COMUNICADO N° 2

Licitación Abreviada 11/23 Expediente 2023-2096

SUMINISTRO E INSTALACIÓN DE TABLERO LED ESTADIO ATILIO PAIVA OLIVERA DE LA CIUDAD DE RIVERA

RESPUESTAS A CONSULTAS SOBRE EL PLIEGO

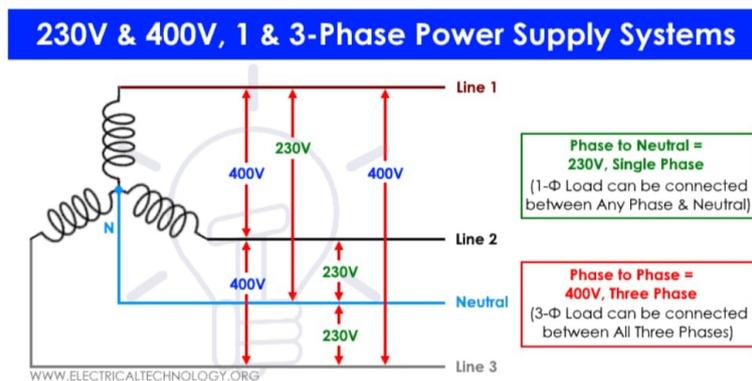
CONSULTA 1: 1 - Nos podrían informar el voltaje de alimentación para el tablero y la sección de los conductores que llegan a dicho tablero.

Respuesta 1: A continuación, se muestra un diagrama donde se ilustra la alimentación del actual tablero. En otro orden los cables que alimentan al tablero actual son de 16 mm.
